SOPORTE PUERTA CORREDIZA			FERROCARRILES ARGENTINOS	
			AREA MECANICA

ESCALA 1:2,5	TROCHA 1676	LINEAS: SAN MARTIN	UTILIZACION COCHES MATERFER	EMISION
-----------------	----------------	-----------------------	--------------------------------	---------

FIRMA Y FECHA APROB.	Nº DE PLANO NEFA 2-70-2-5010	1 2
----------------------	--	-----

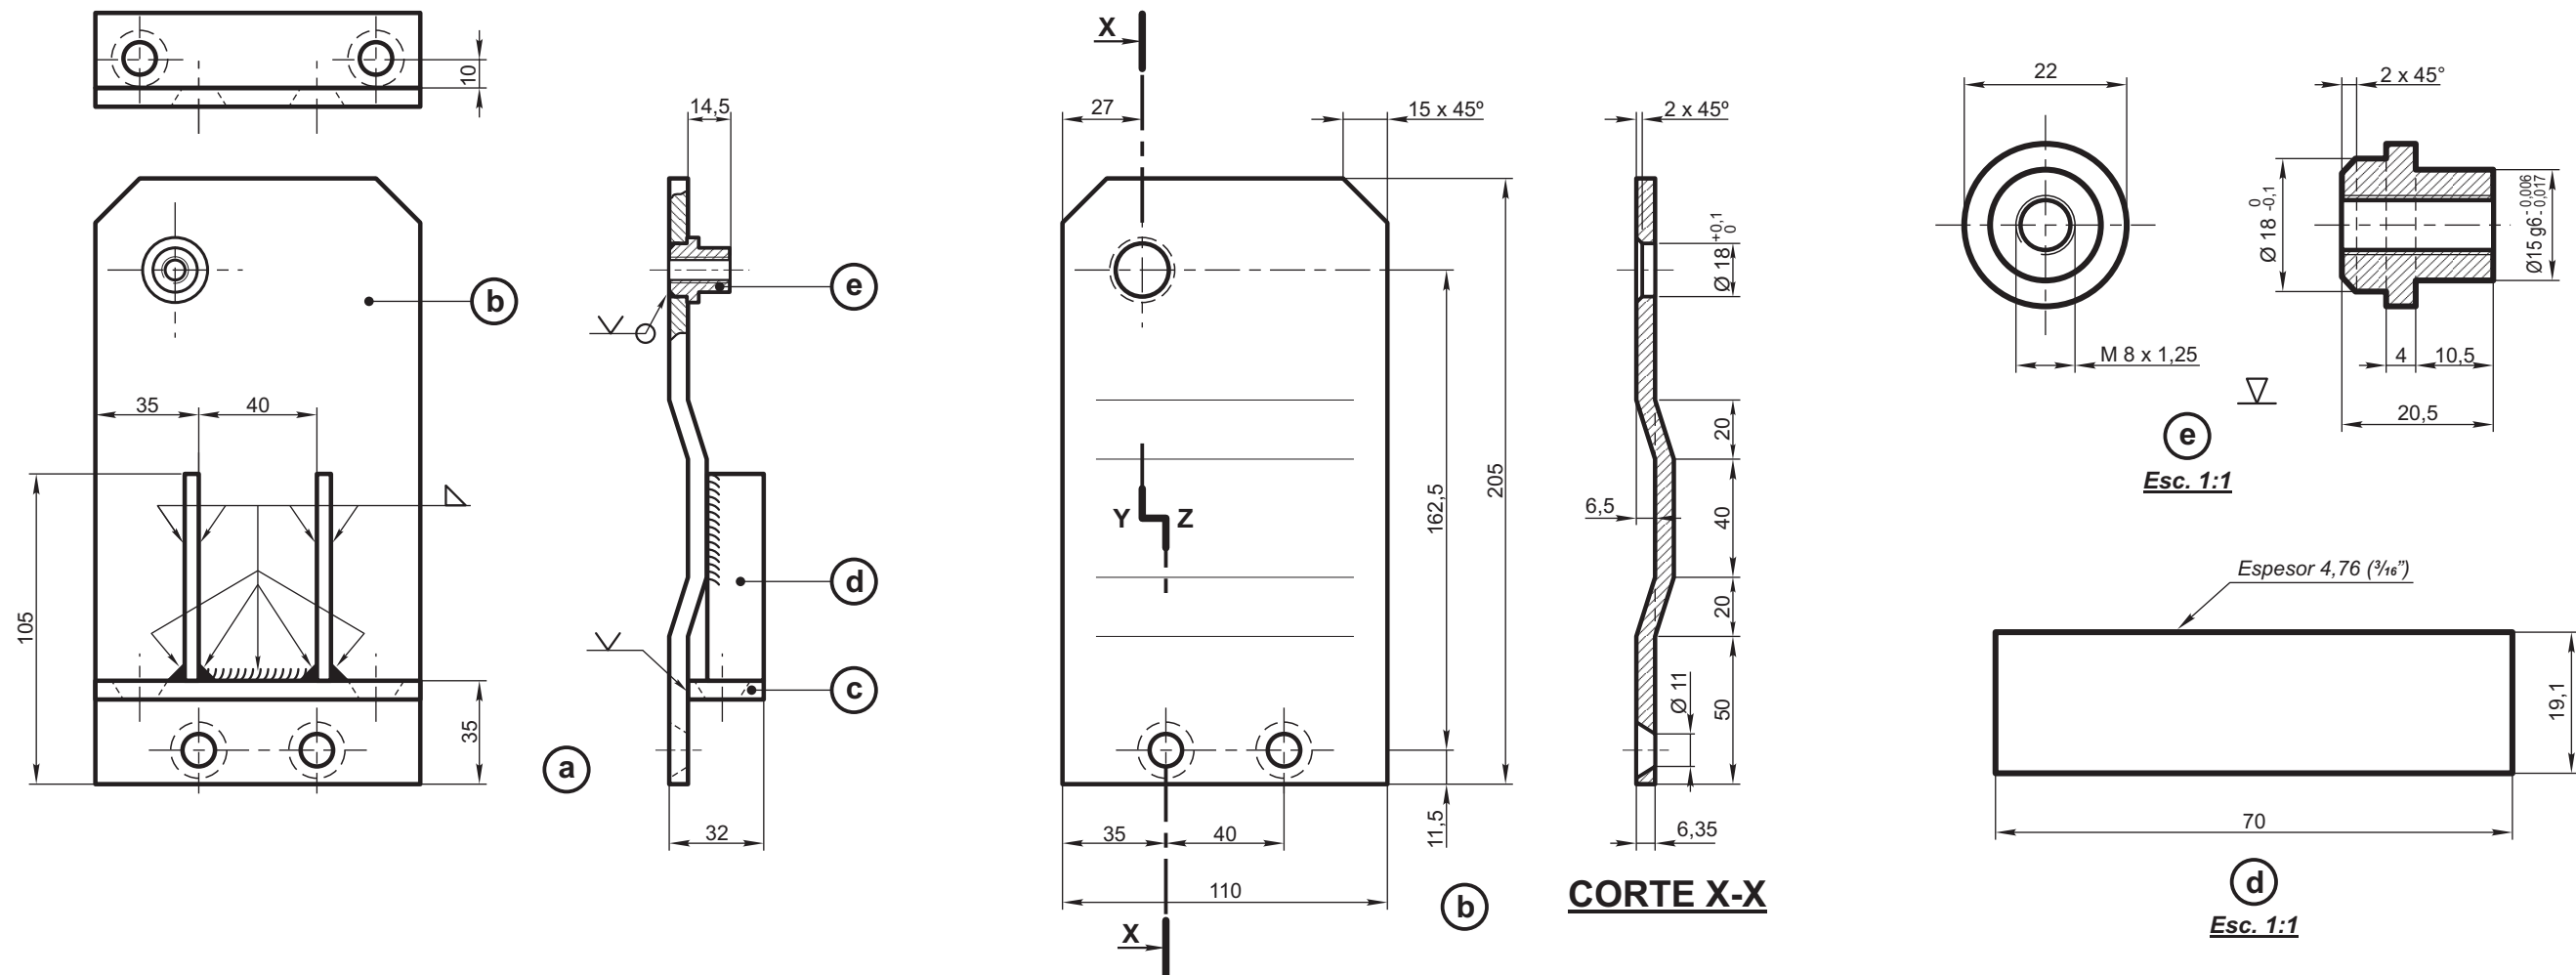
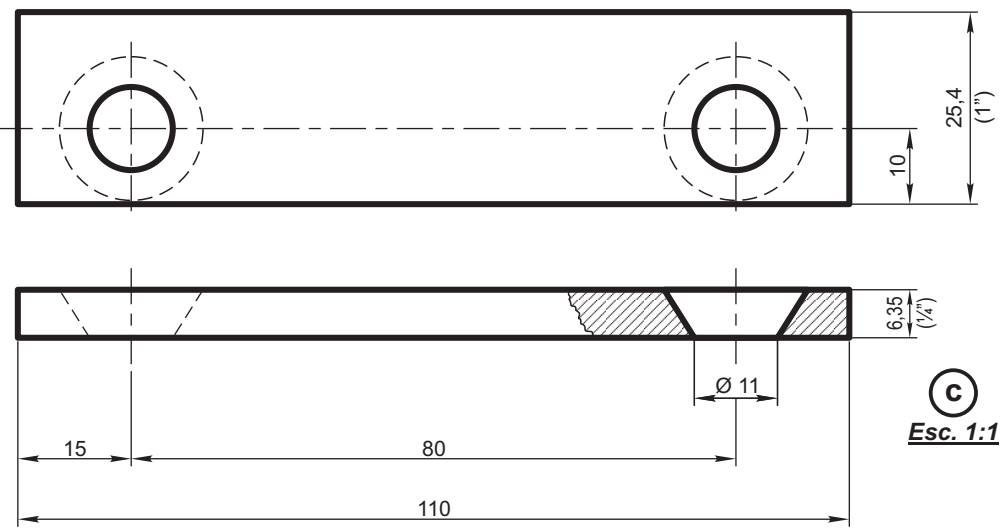
2	Se agregó chalfán 2 x 45° en ítem "e" . Motivos del cambio: Tener una mayor superficie y penetración de la soldadura.	8/8/88
EMISION	COTA	ALTERACIONES
		FECHA - FIRMA
